Dodatek č. 2 ke Smlouvě o dílo

Shora uvedené smluvní strany se dohodly na uzavření dodatku č. 2 (dále jen „dodatek“) ke Smlouvě o dílo ze dne 05. 03. 2018, která byla uzavřena se zhotovitelem jako vybraným dodavatelem veřejné zakázky: „**Oblastní nemocnice Náchod a.s. - řešení ambulantních prostor rehabilitace II.**“.

Změnové listy č. 13-20

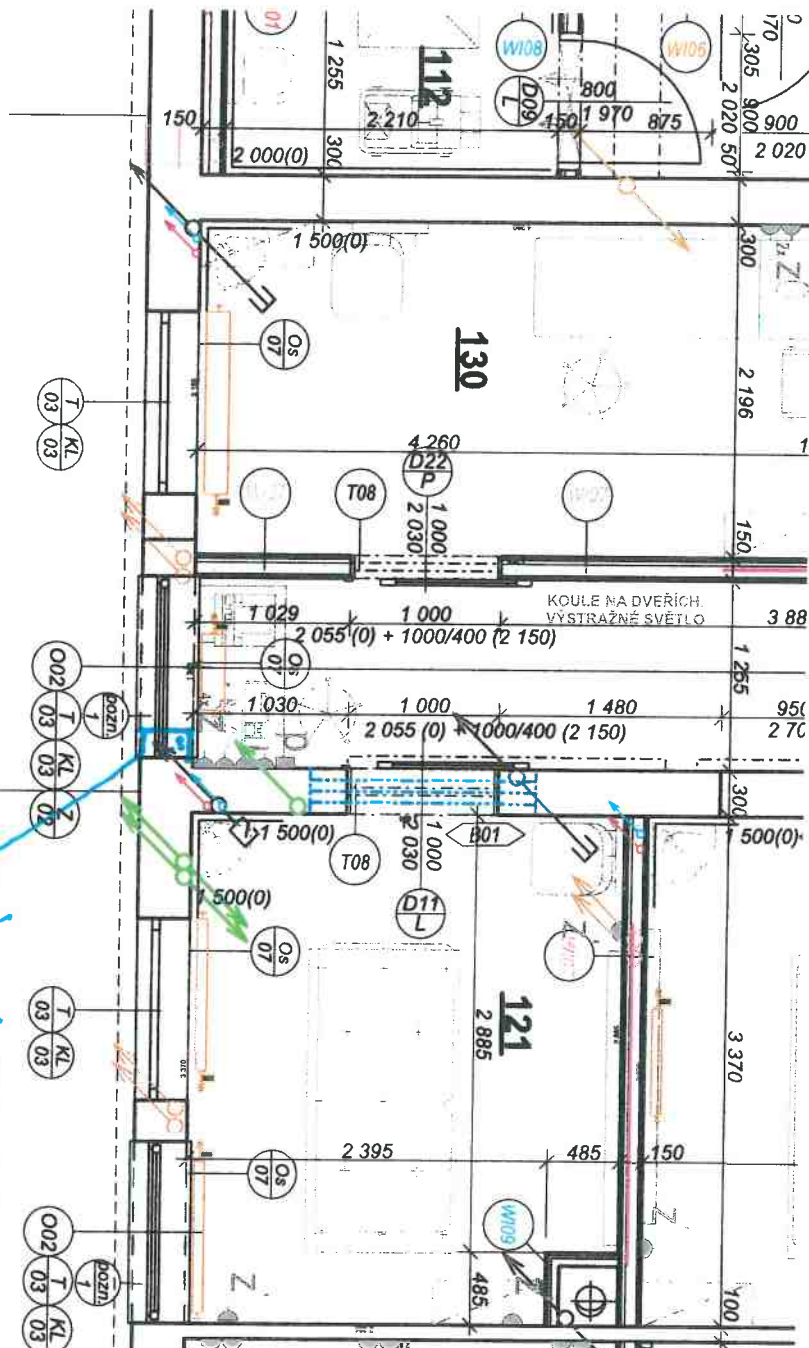
1) Popis a zdůvodnění změny:				
Při provádění sádrokartonových příček bylo zjištěno skutečné umístění okenního otvoru v místnosti č. 115, kde mělo dojít pouze k výměně okna. Z důvodu kolize SDK příčky s okenním otvorem a na základě dodržení šířky chodby je nutná úprava špalety včetně ostění s vložením ocelových překladů. (viz Příloha č. 1) Při provádění stavebních prací byly zjištěny volné dešťové svody v 1NP v prostoru chodby č. 115 a místnosti č. 131. Tato skutečnost vyvolala jejich zasekání do zdiva.

STRANICA PRÁKETA NUTNÉ UROBAT
 EN 30 cm

OKNO NA STĚDĚ CHODBY
 OSADIT NOVÉ I prof. 4 ks IČ. 14 d
 1500 mm

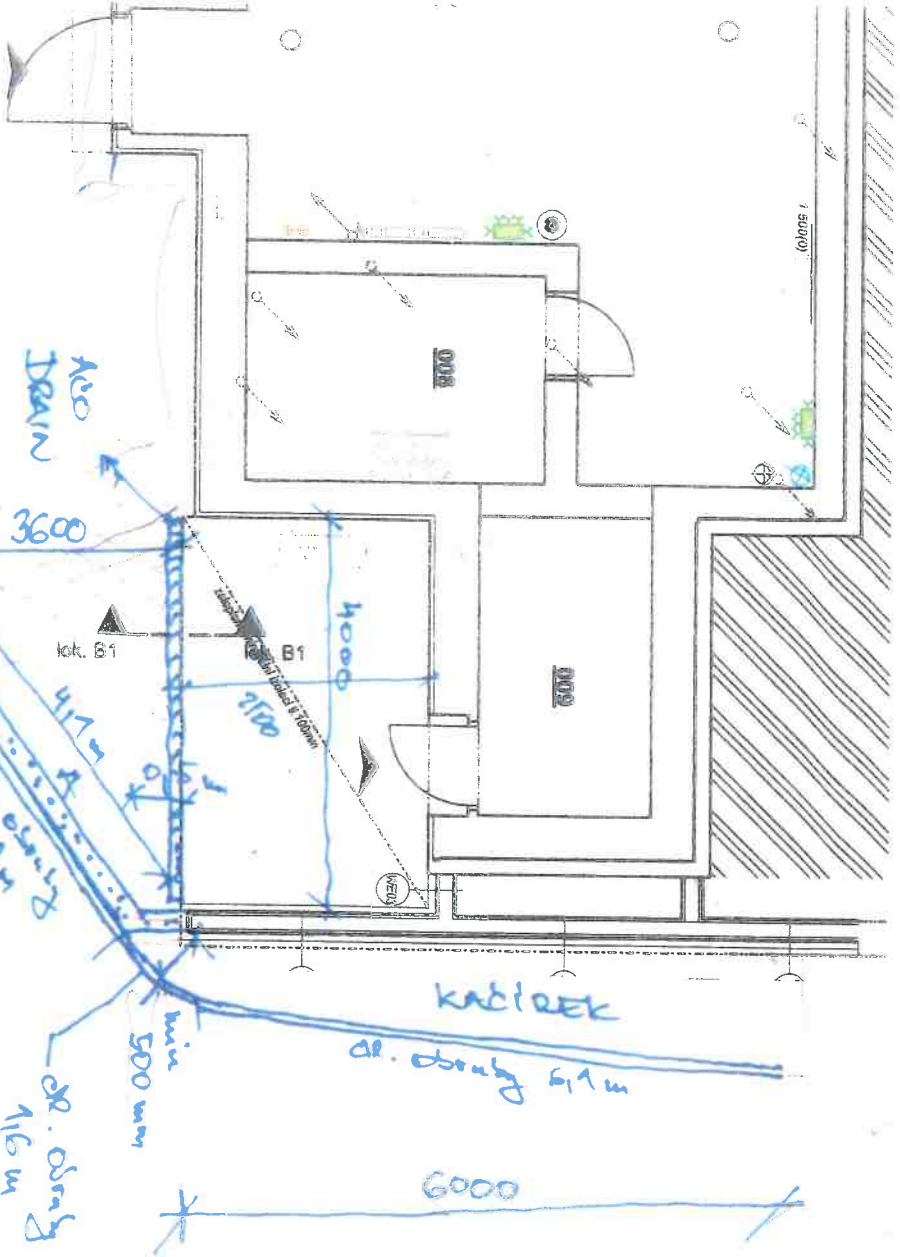
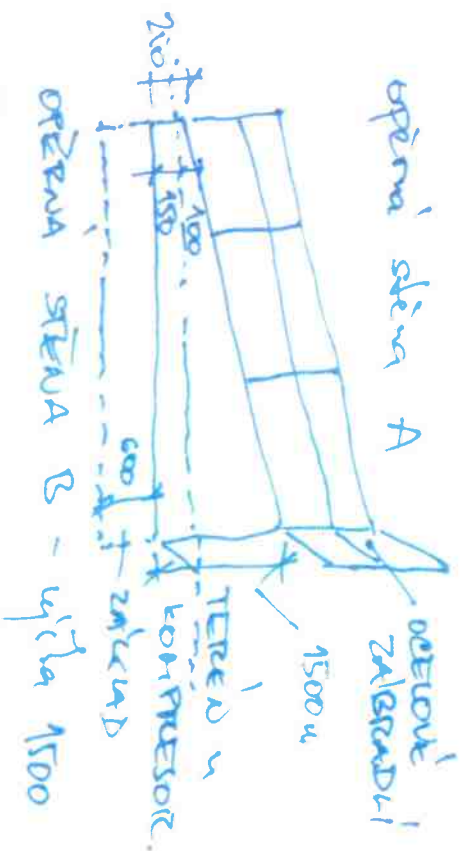
1) Popis a zdůvodnění změny:					
Předmětem změnového listu je realizace opěrné stěny před kompresorovnou (včetně dořešení odvodnění), která musí být zrealizována z důvodu výškového rozdílu mezi komunikací a plochou před kompresorovnou. Přesný výškový rozdíl dvorku před kompresorovnou a přilehlého komunikačního tělesa byl zjištěn a doměřen po realizaci monolitické železobetonové konstrukce a po provedených zásypech. Náskres změny je uveden v příloze č. 1 tohoto ZL.

OPĚRNÁ STĚNA

H. 200 mm →

— BETONOVÝ OBRUBK
P. B-10 cm

opěrná stěna!

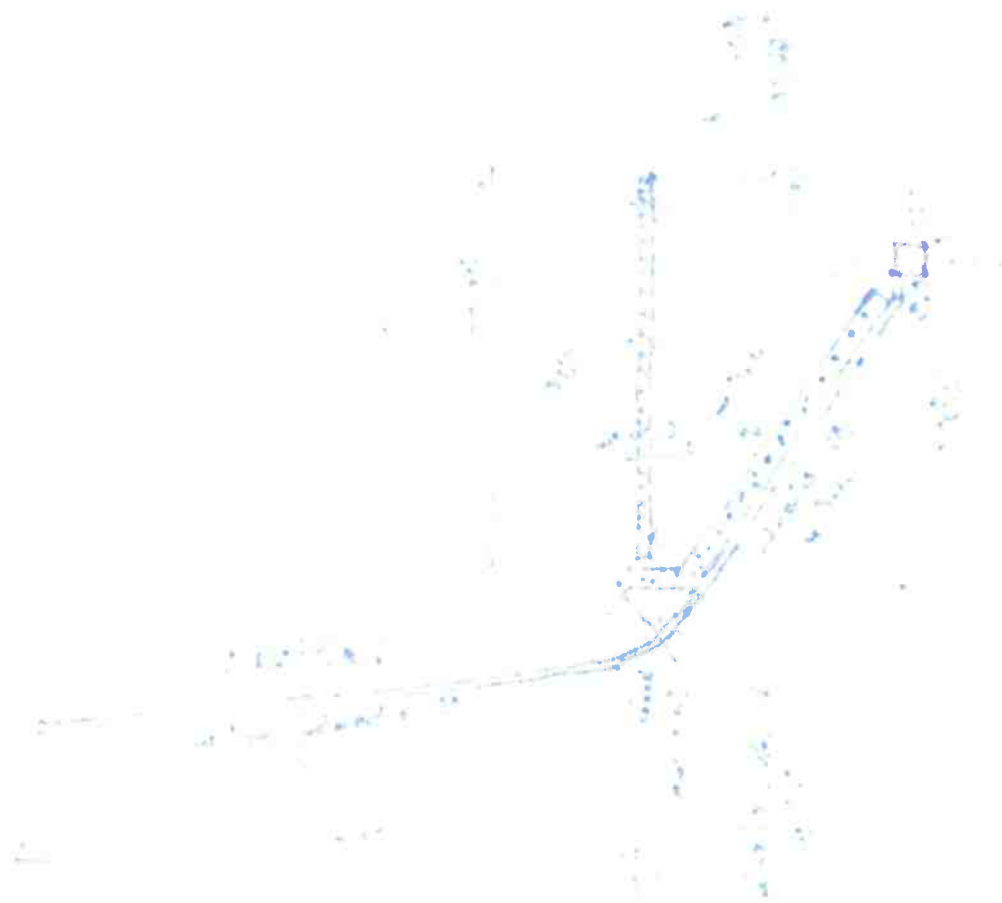
1) Popis a zdůvodnění změny:					
Předmětem změny je kompletní dodávka a provedení zámečnické stěny s dveřmi v prostoru před místností č. 009 v 1PP, která je vyjádření uživatele nezbytná pro provoz údržby - tj zřízení skladovacího prostoru pro uskladnění zařízení a vybavení určeného k opravě. Realizací této stěny ukotvené do nové fasády stejným dodavatelem nedojde k dotčení záruky na fasádu. Přílohou změnového listu je náčrtek předmětné stěny.

14/40/3 ucel - stouky 6ks

14/40/30/3 ucel - tablo 4,6x2

černice kotvy + patky ke

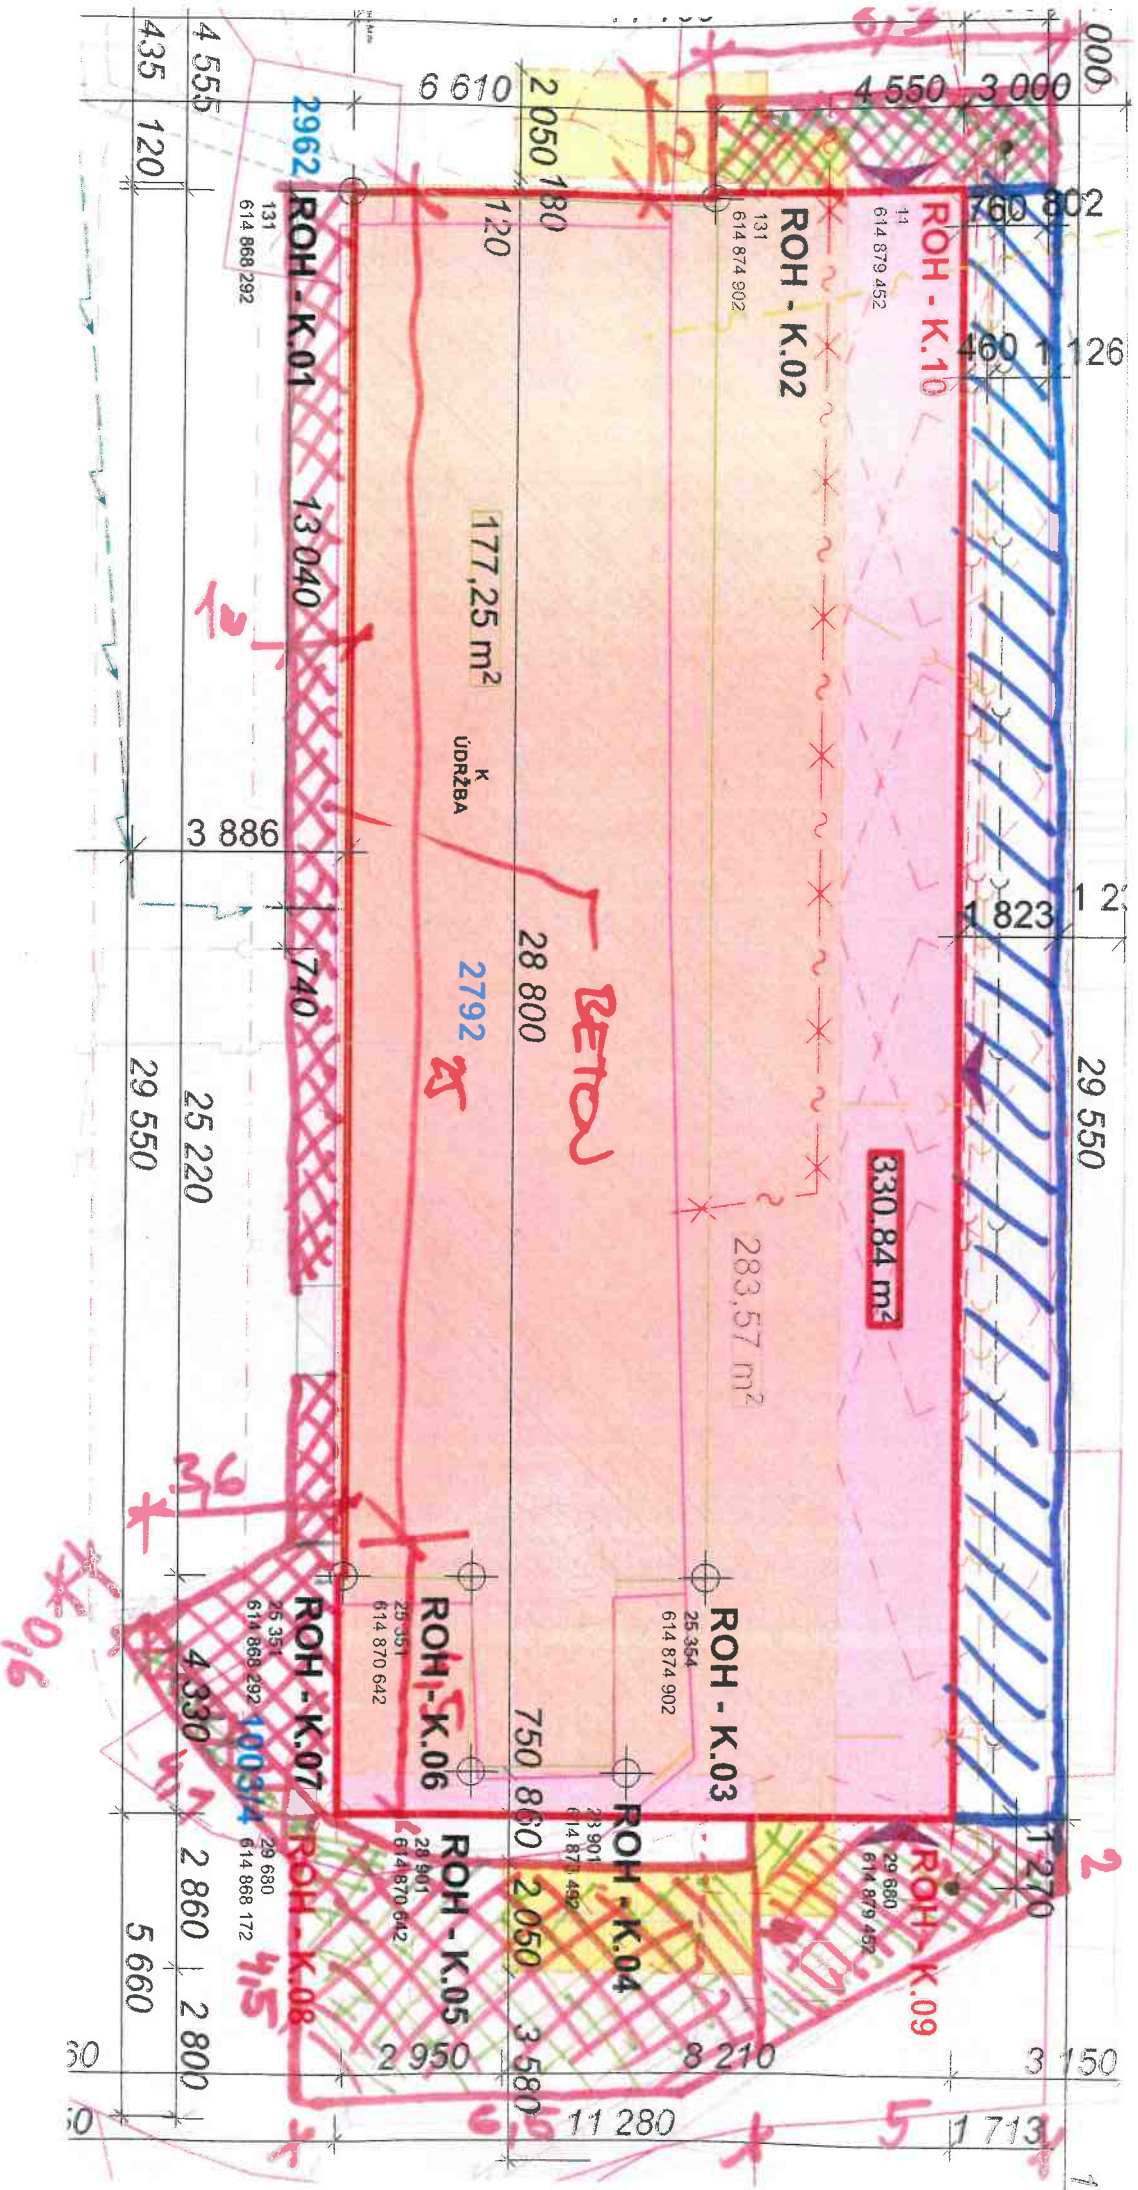
1) Popis a zdůvodnění změny:					
Předmětem změnového listu je záměna povrchu zpevněných ploch na východní straně objektu, kdy na místo asfaltové vrstvy bude provedena zámková dlažba tj. srovnatelného povrchu a provedení, s cenou nižší. Zámková dlažba a její provedení bude navazovat na stávající zámkový povrch mezi stávajícím a novým objektem.

ЗАМКОВИ ДАЪБА

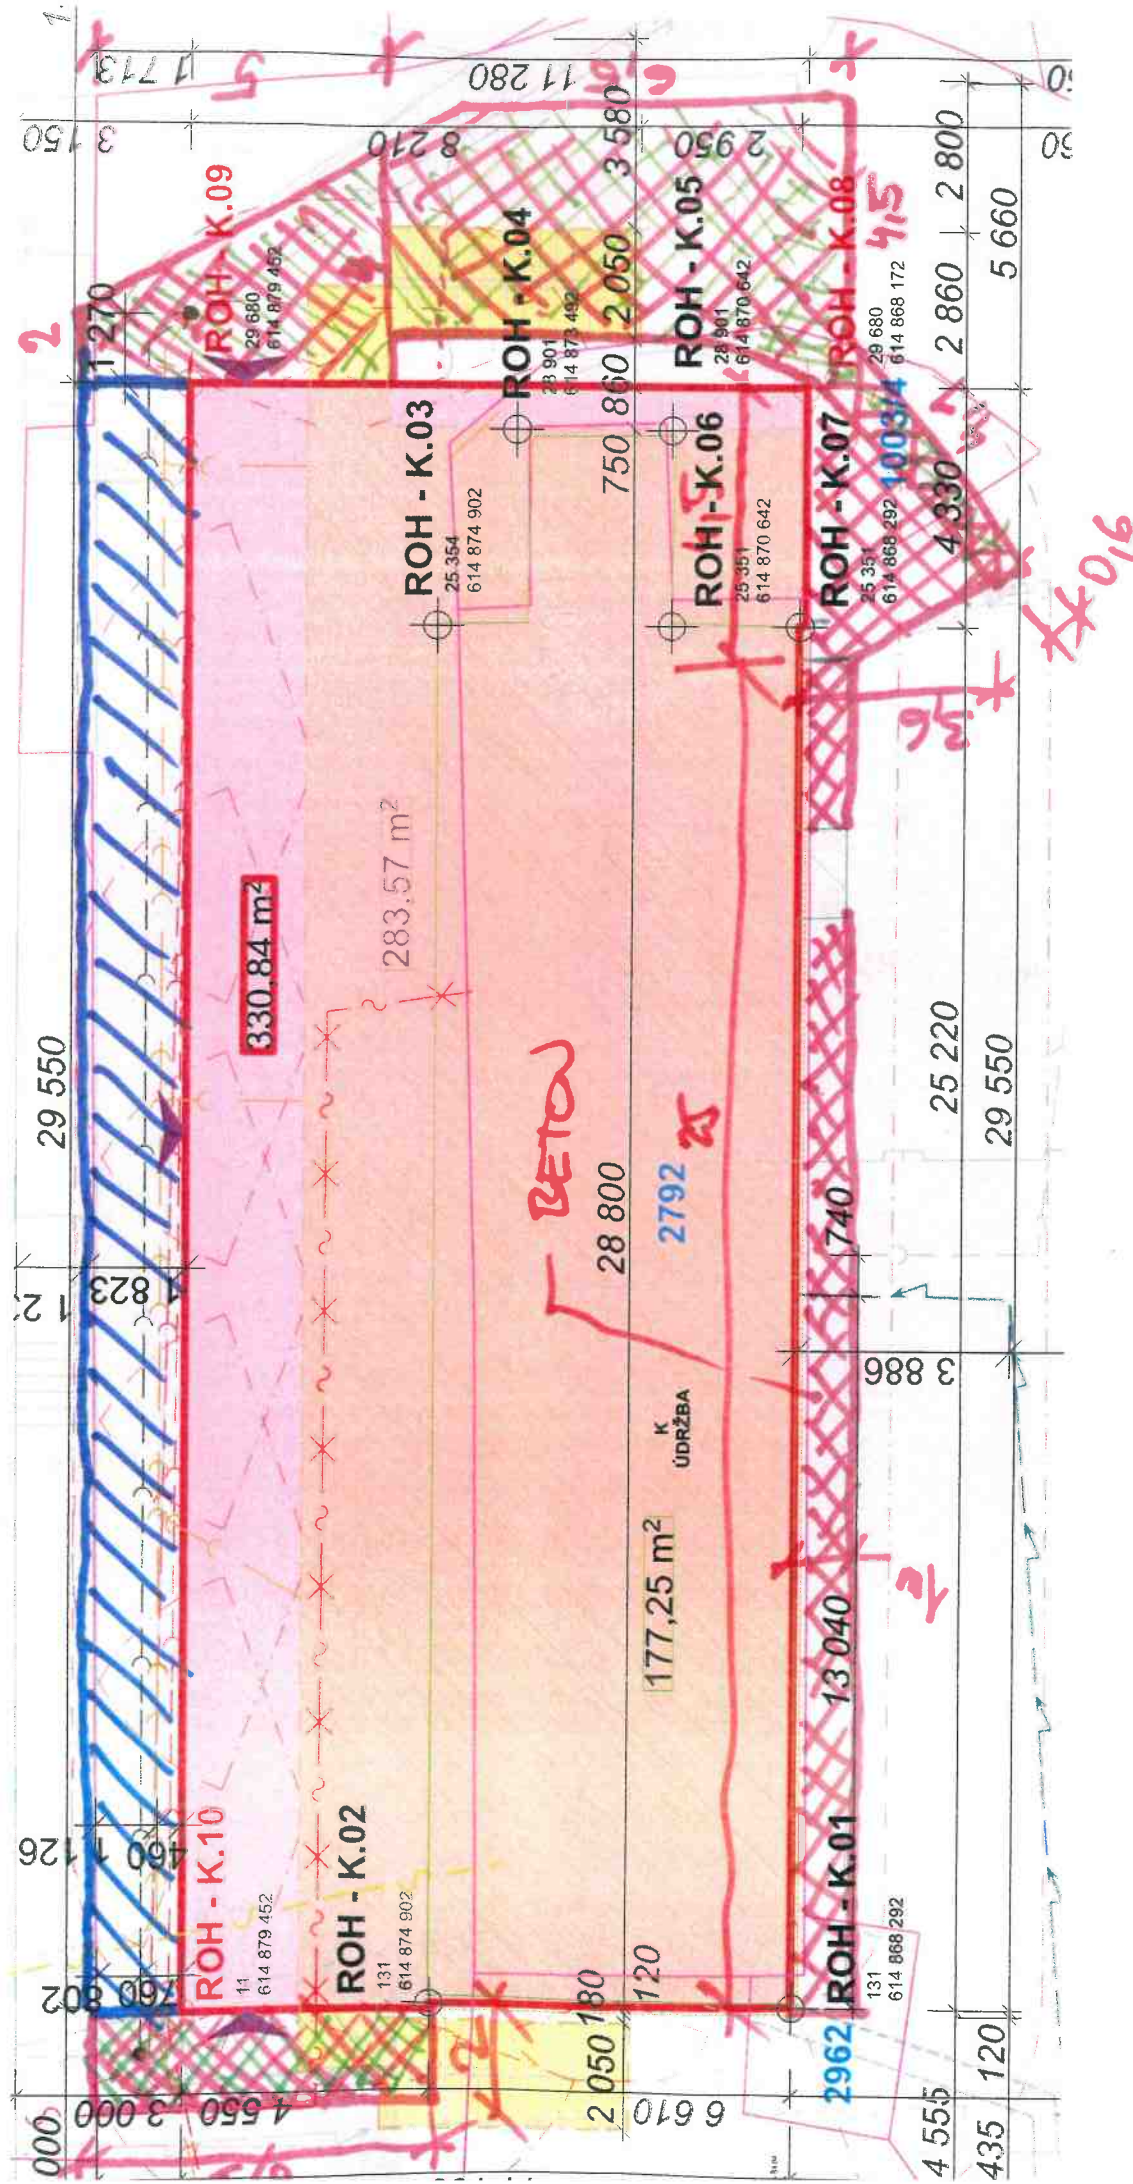
1) Popis a zdůvodnění změny:				
Předmětem změnového listu je upřesnění rozsahu a technologie provedení oprav stávajících areálových komunikací a ploch na základě skutečnosti ověřené na stavbě (stávající skladby komunikací, rozsah provedených zemních a výkopových prací při stavbě kanalizace a objektu ambulantní rehabilitace).

ZÁMKOVÁ
DIAŽBA

ASPHALT 56,85
